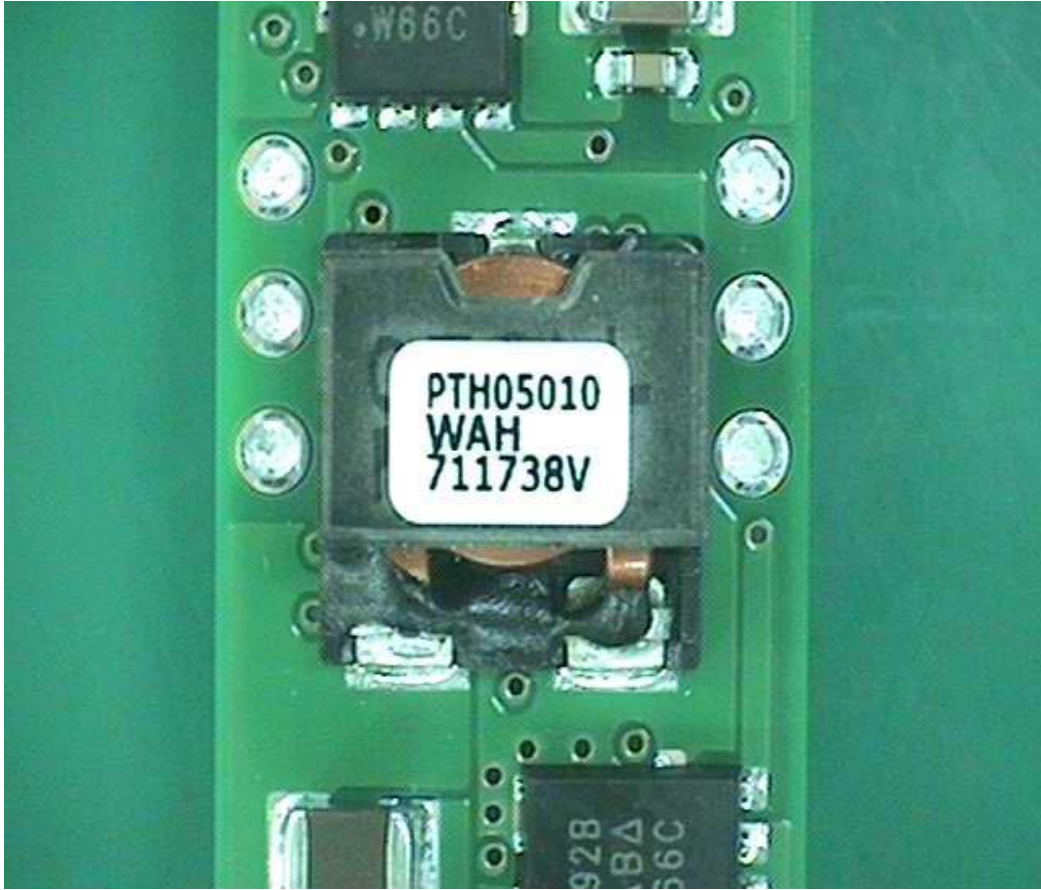
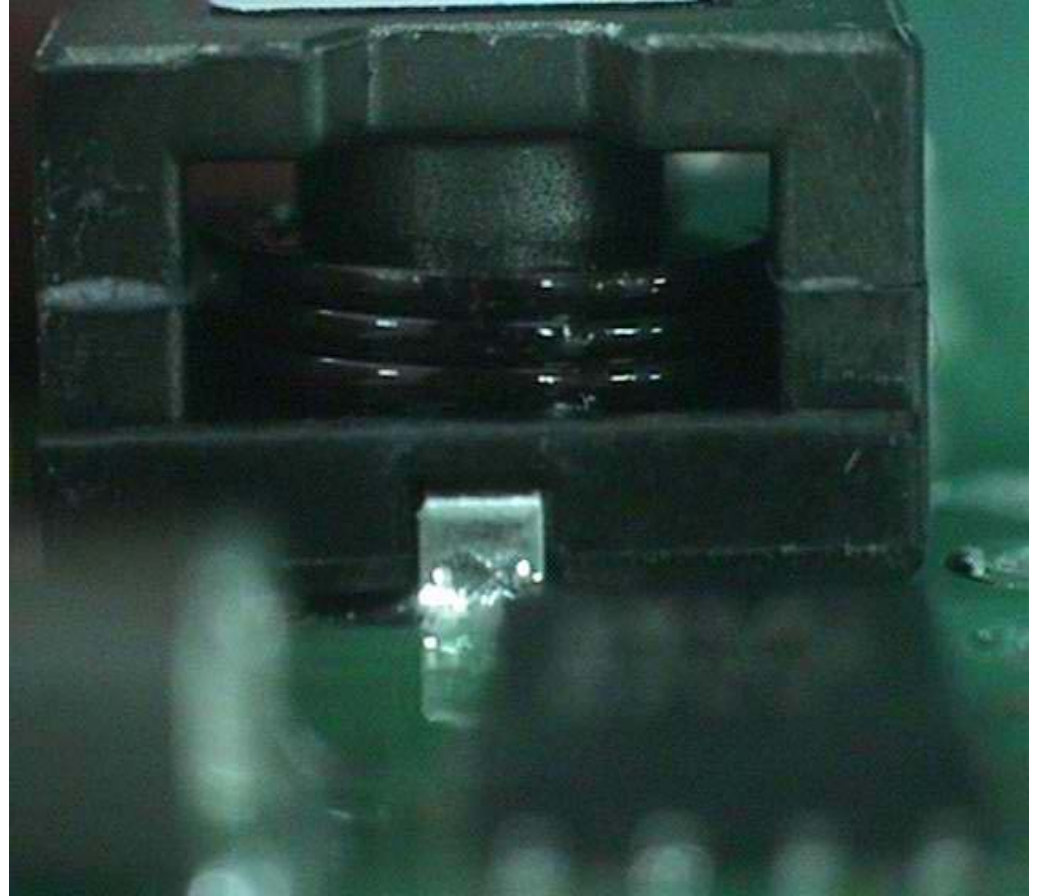
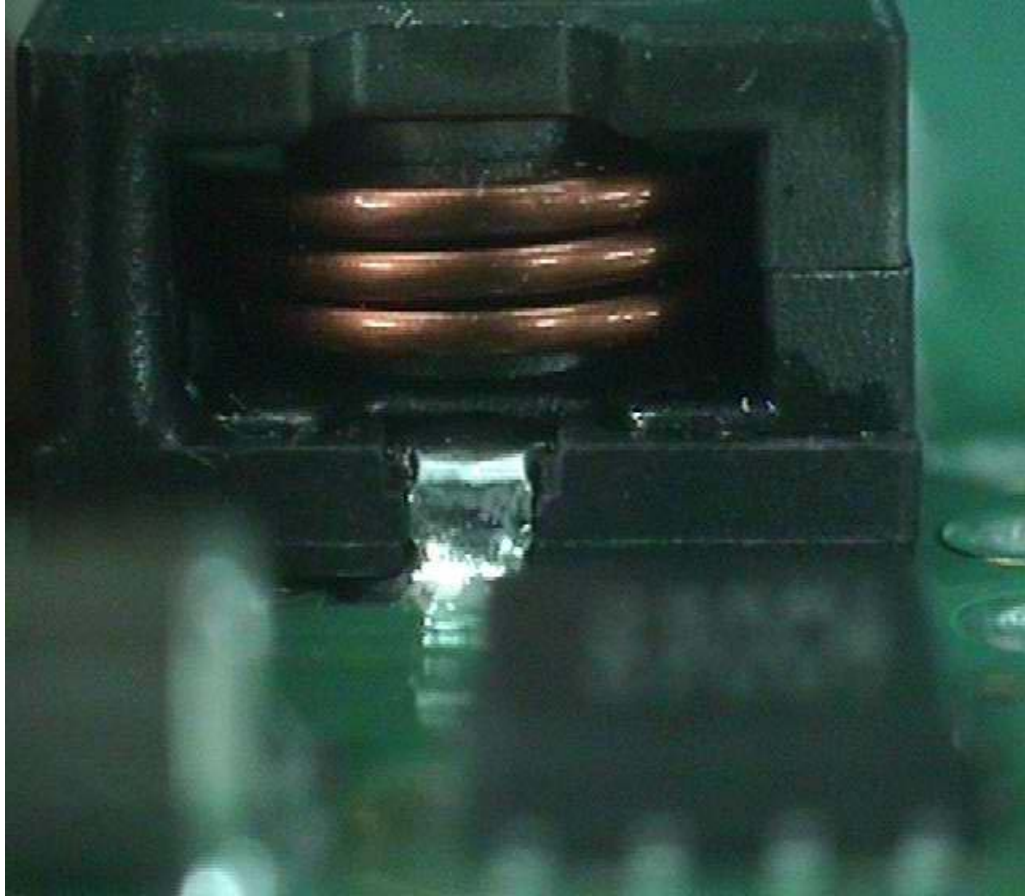
● 몰딩 과잉

● 코일의 두께가 상이함

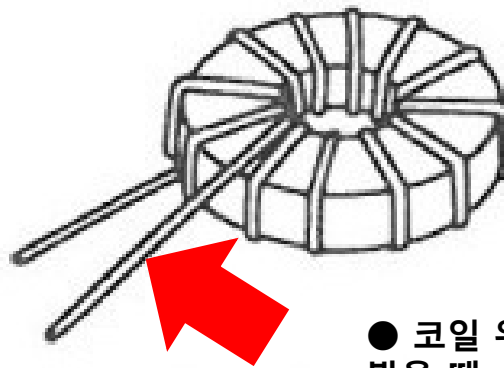
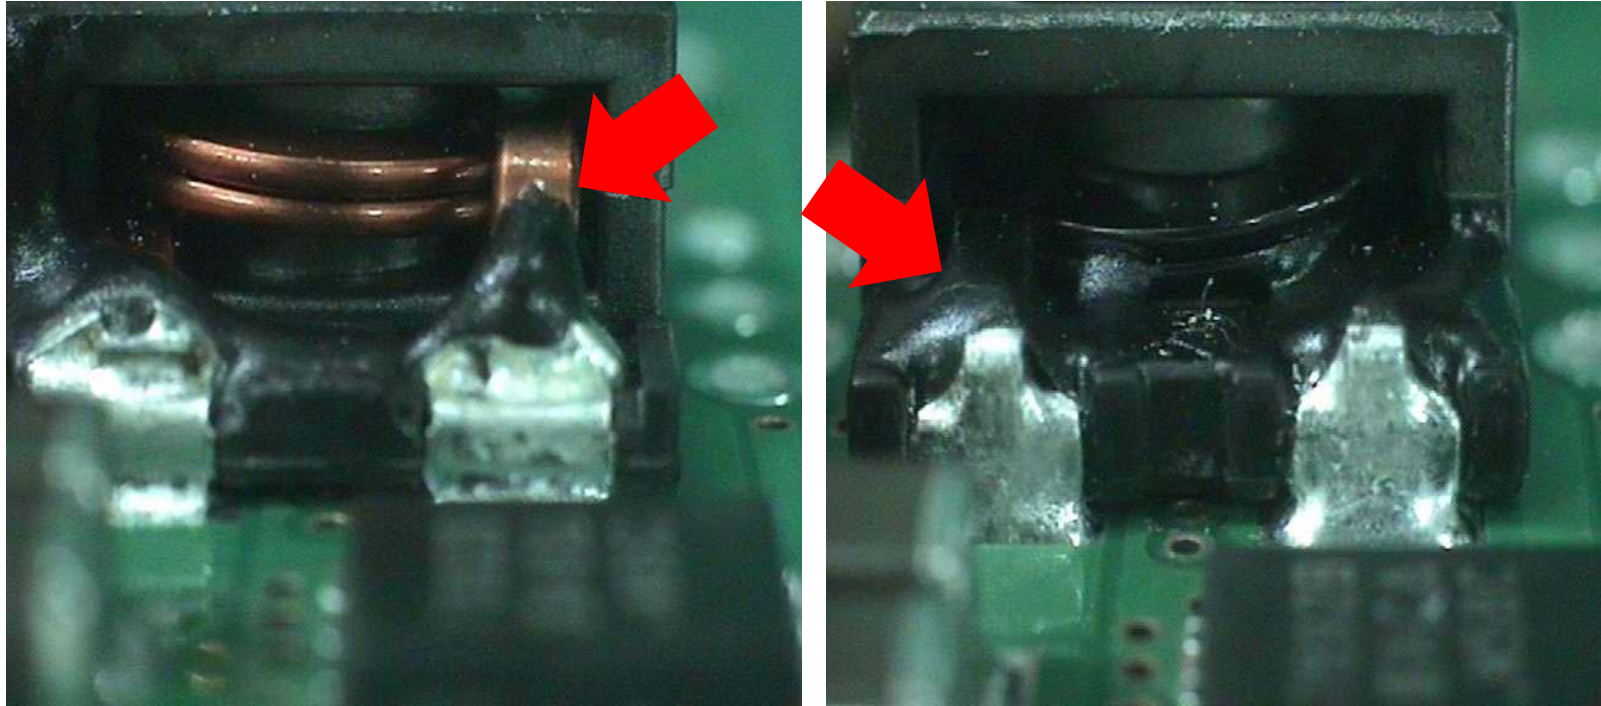
● 반대 방향으로 코일이 납땜 되어 있음.

● 코일 위쪽에서 나오는 리드선을 기준으로 봤을 때, 서로 반대로 납땜 되어 있음.
